CONSTRUCTION D'UNE NOUVELLE PRISE D'EAU BRUTE DANS LE LAC SAINT-LOUIS POUR L'USINE DE PRODUCTION D'EAU POTABLE LACHINE

ADDENDA 1
RÉPONSES AUX QUESTIONS
ET COMMENTAIRES DU
MINISTÈRE DU DÉVELOPPEMENT
DURABLE, DE L'ENVIRONNEMENT,
DE LA FAUNE ET DES PARCS

AOÛT 2014

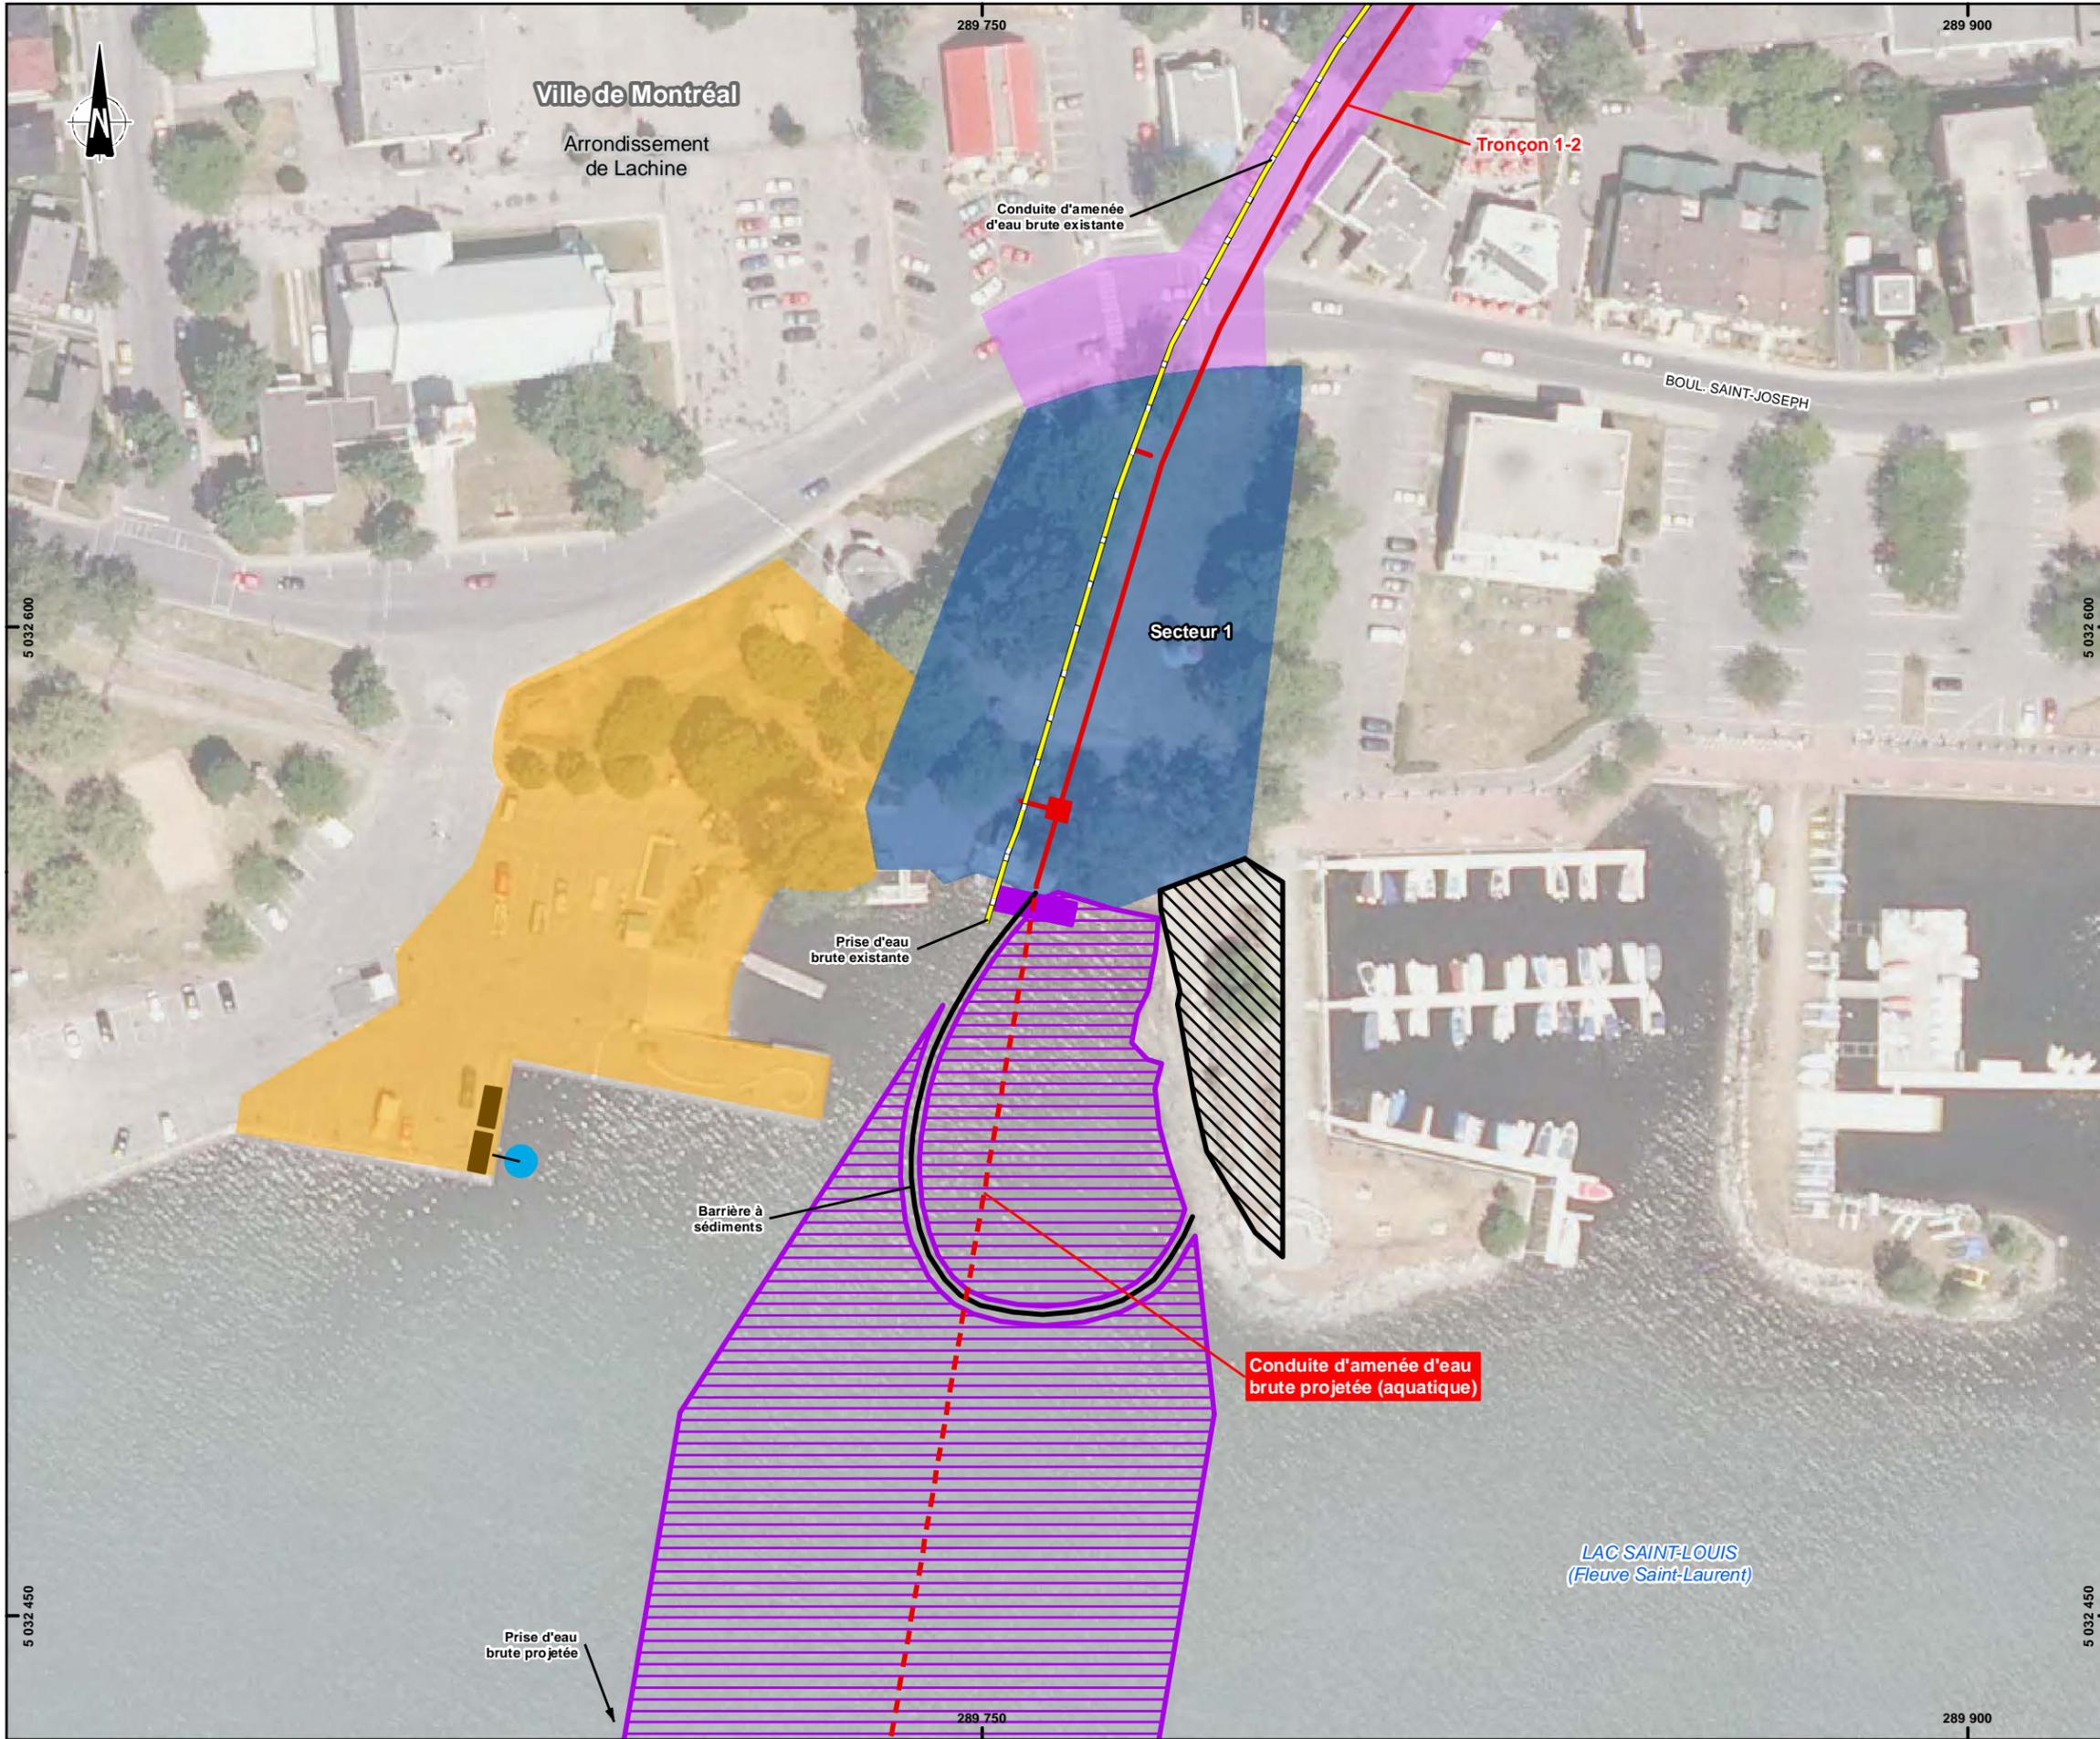
Étant donné que la distance entre le forage 1 et le forage 2 est de 242 mètres, l'initiateur doit indiquer quelles sont les mesures prises pour s'assurer de bien circonscrire tout le secteur où des sédiments non consolidés seront manipulés. À cet égard, l'initiateur doit indiquer la superficie et le volume de sédiments qui seront dragués hydrauliquement.

De plus, comme les sédiments dragués hydrauliquement contiennent généralement de grandes quantités d'eau (souvent de l'ordre de 90 %), l'initiateur doit prévoir une structure qui recueillera l'eau qui s'écoulera des géotubes afin de la contenir et d'analyser les MES avant de la retourner au milieu. L'initiateur doit également préciser où seront installés les géotubes, indiquer comment sera gérée l'eau qui s'écoule des géotubes et où sera le point de rejet.

Deux visites réalisées sur le terrain à l'automne 2013 ont permis de déterminer que l'accumulation de particules fines (sableuses et silteuses) est relativement uniforme dans la portion proche de la berge, soit dans les 40 premiers mètres, et de façon discontinue jusqu'à une distance de 70 m. Selon les sondages et observations, il est estimé que les accumulations les plus épaisses atteignent environ 60 cm à proximité de la berge et qu'elles oscillent entre 0 et 20 cm dans les portions les plus minces. Le volume de sédiments à retirer serait de l'ordre de 600 à 900 m³.

Les géotubes qui recevront les sédiments fins et l'eau seront mis en place à l'intérieur de conteneurs étanches. L'eau qui s'écoulera des géotubes sera ainsi confinée dans ces conteneurs. L'eau sera pompée à l'extérieur de ceux-ci; si sa qualité environnementale le permet, elle sera retournée vers le plan d'eau (lac Saint-Louis). Autrement, une unité de traitement des eaux sera utilisée avant le rejet des eaux vers ledit plan d'eau. Les géotubes et les conteneurs étanches seront disposés en périphérie de la zone d'où seront retirés les sédiments. La localisation des conteneurs et le point de rejet des eaux d'écoulement sont localisés sur la carte 3 du présent document.

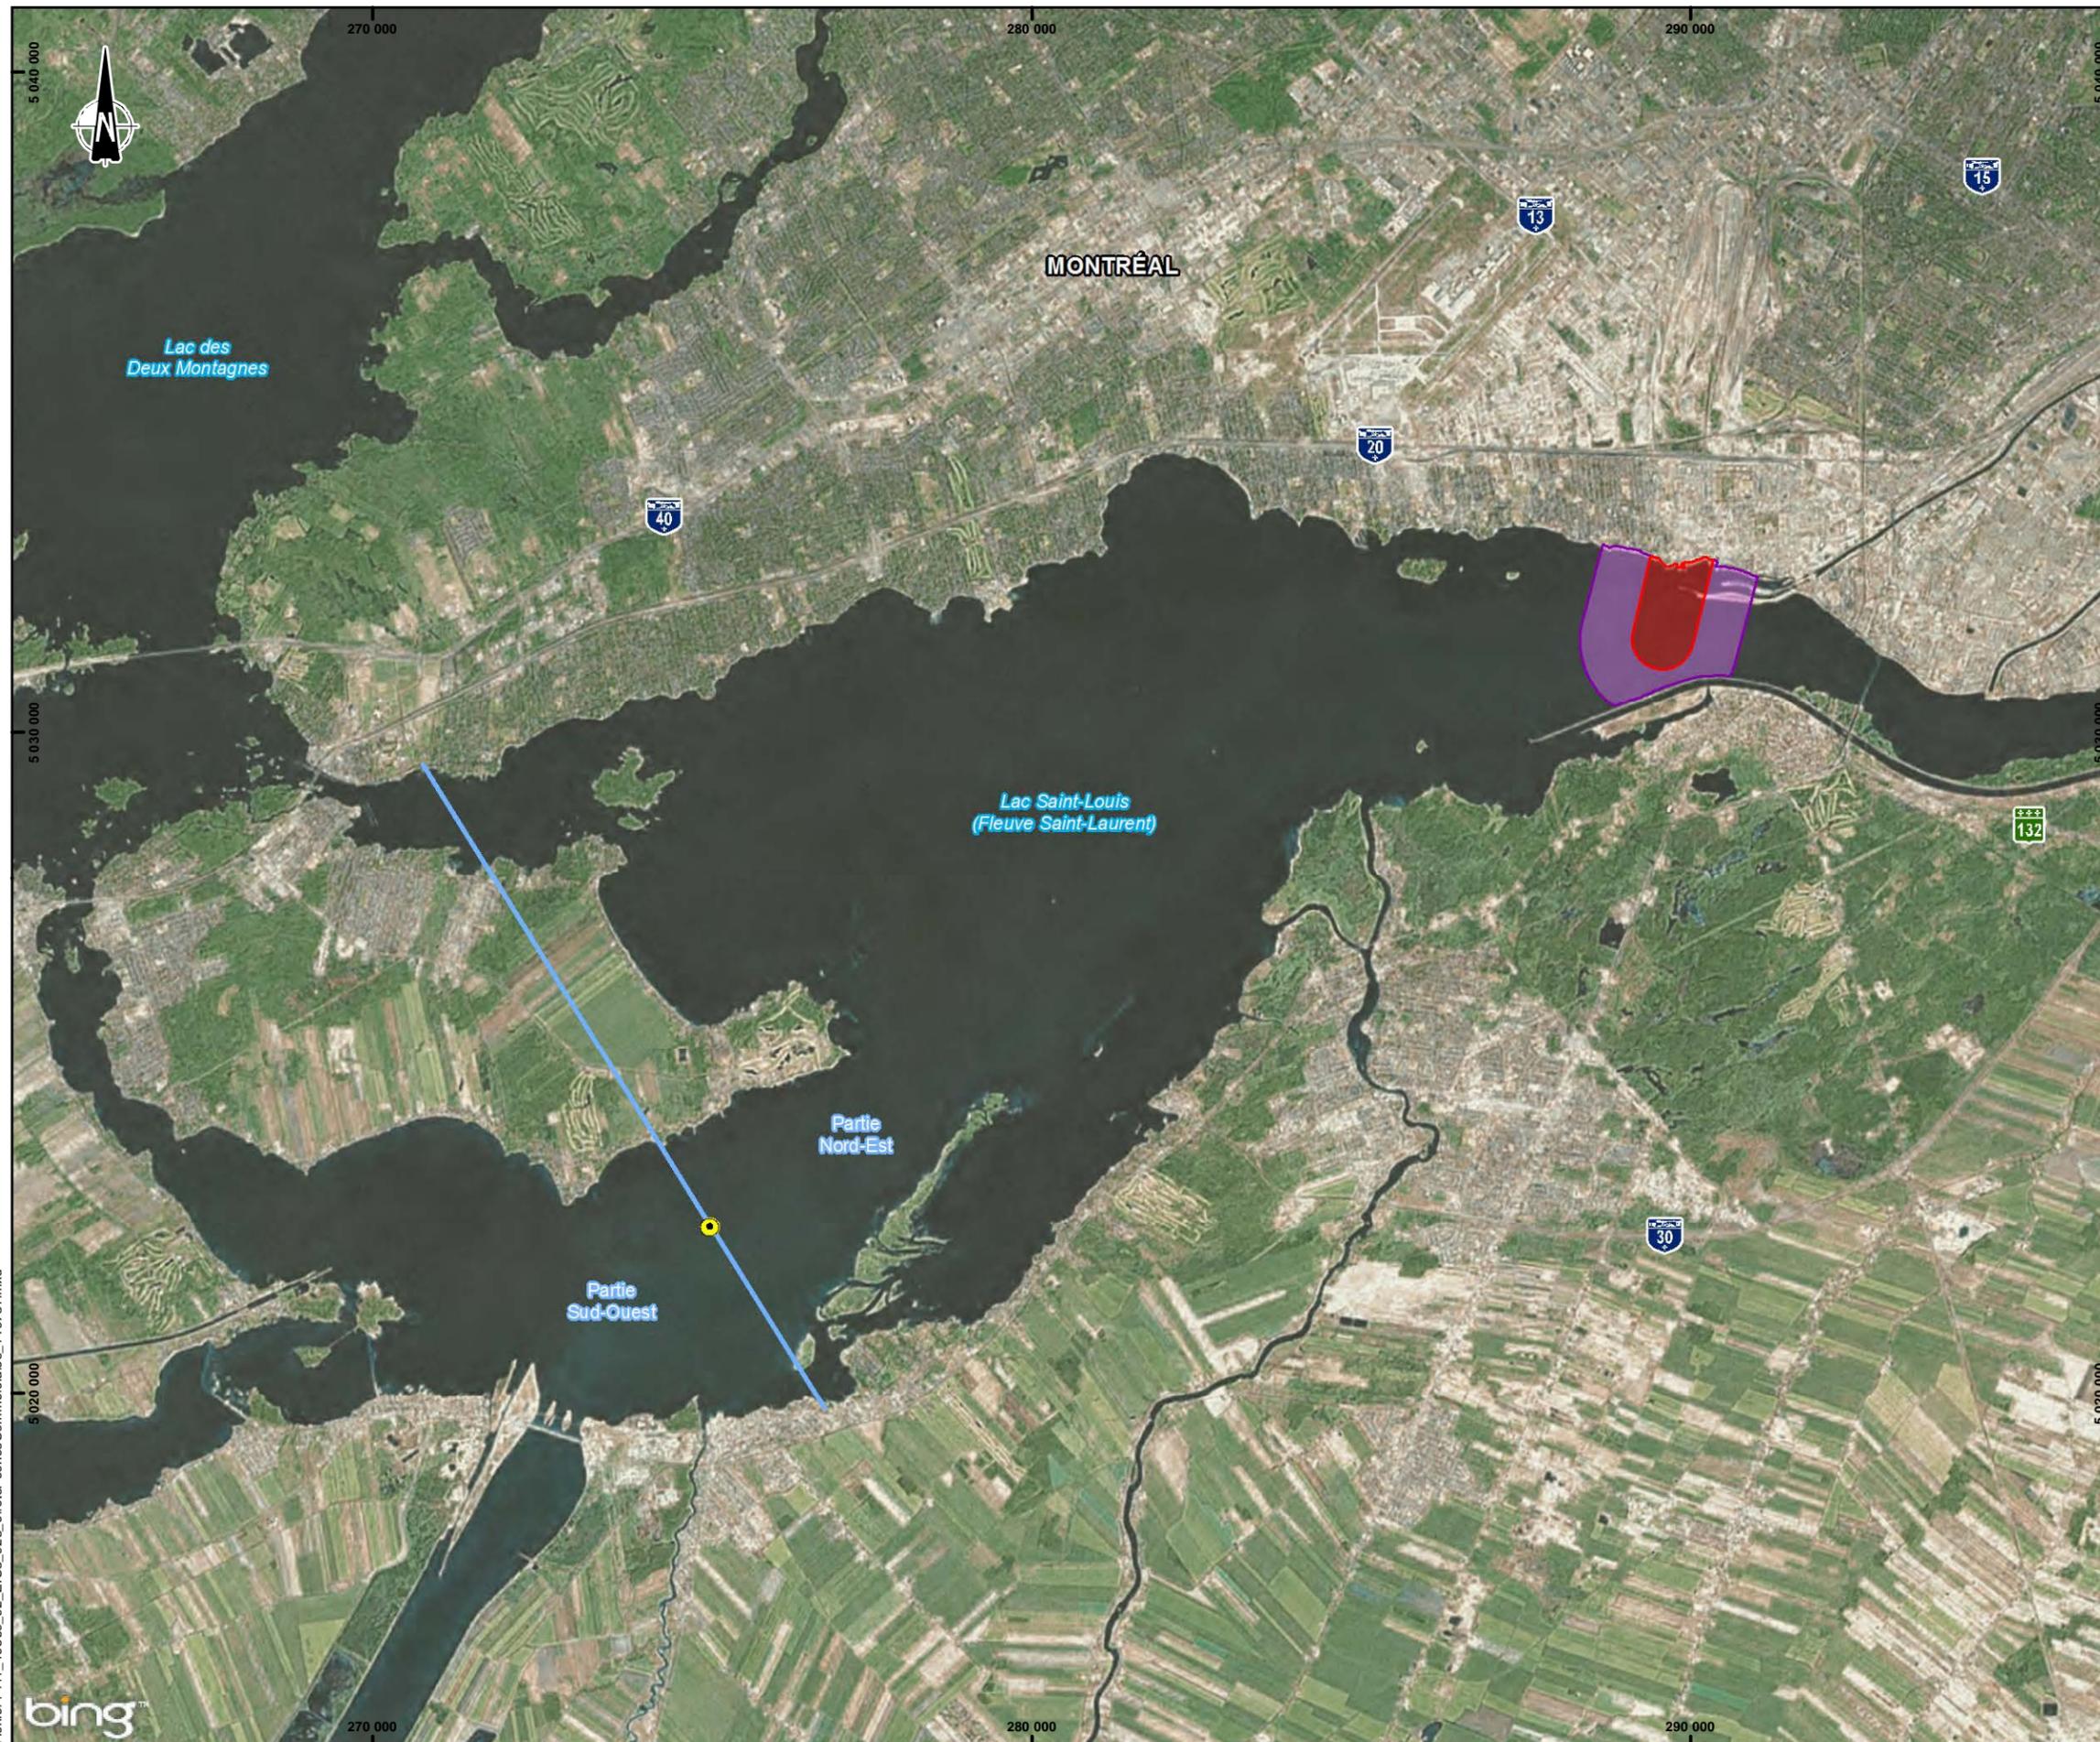
La section 6.2.3.3 aborde la problématique des impacts sur la navigation. Toutefois, cette section ne mentionne pas l'accès au plan d'eau pour les pêcheurs dont le quai en face de la 32e avenue semble un endroit prisé. Considérant les accès limités aux plans d'eau majeurs autour de l'île de Montréal, notamment pour la pratique de la pêche sportive, il apparaît nécessaire de considérer l'accès des pêcheurs au plan d'eau dans la planification des travaux.

Durant les périodes de pêches automnales s'étendant selon les zones du 1^{er} septembre au 30 novembre, un permis est restreint à la portion sud-ouest (carte 5) du lac qui ne sera pas affectée par les travaux. Trois permis donnent accès à toutes les eaux du lac Saint-Louis, de part et d'autre du chenal de la voie maritime jusqu'à une profondeur minimale de 3 m. La zone des travaux est donc à l'intérieur des eaux de pêches autorisées mais, puisque la zone où des effets potentiels pourraient être observés est restreinte, les pêcheurs auront accès à un vaste territoire non affecté par les travaux. Finalement, durant cette période, un seul permis est restreint dans les eaux de la partie nord-est du lac Saint-Louis (carte 5). Toutefois, puisque la zone potentielle affectée par les travaux ne représente qu'une faible proportion de la partie nord-est, l'impact négatif devrait être très limité.

Il s'avère donc peu probable que les pêcheurs commerciaux subissent des effets négatifs des travaux liés à la mise en place de la nouvelle prise d'eau.

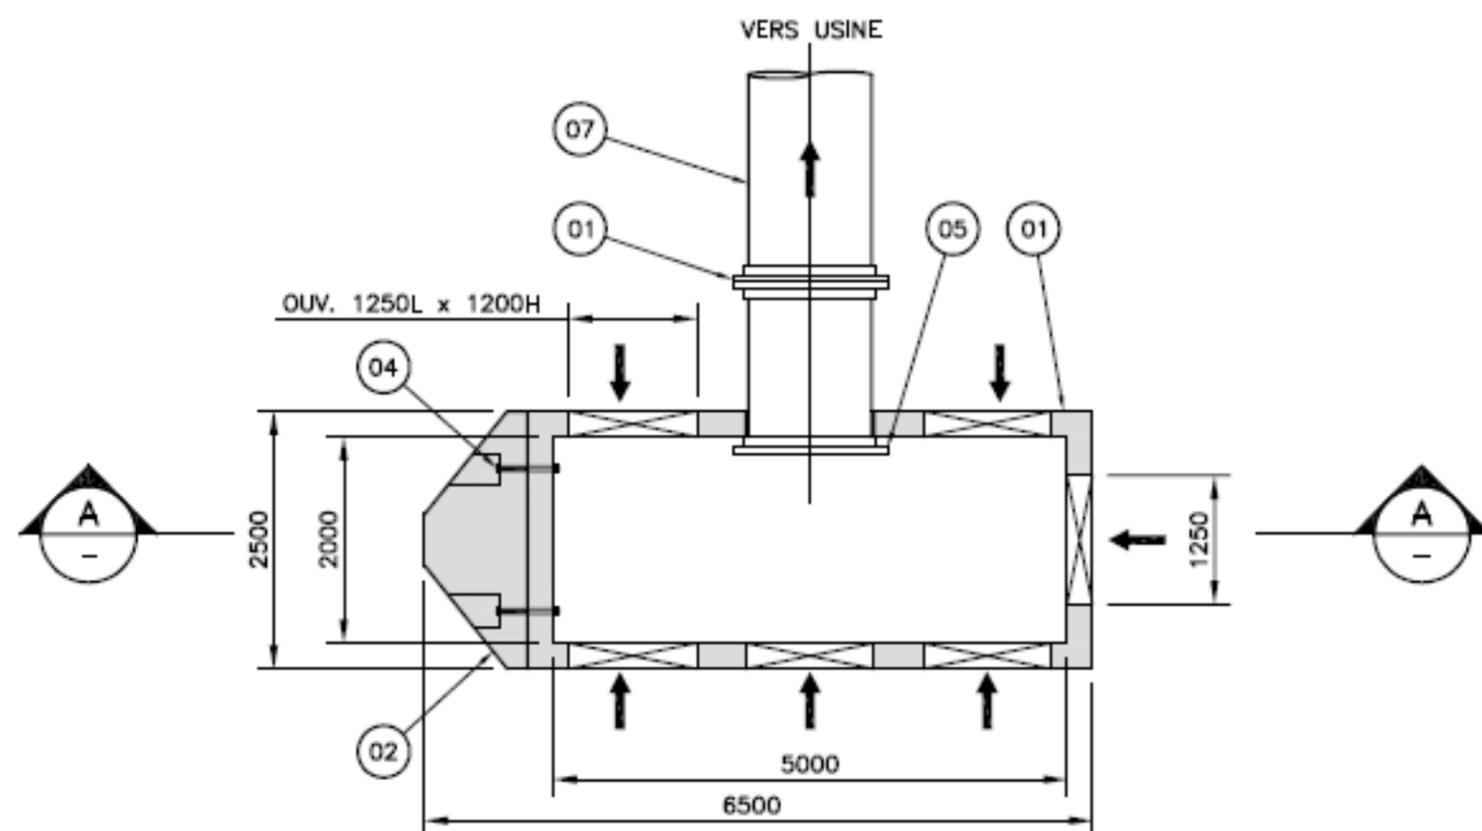
L'initiateur doit fournir un plan préliminaire de la prise d'eau avec une estimation du pattern des vitesses à l'entrée afin de minimiser la formation de frasil à même la prise d'eau ainsi que l'aspiration des poissons. À cet effet, l'initiateur doit déposer la revue de littérature en lien avec les vitesses d'aspiration au droit des prises d'eau.
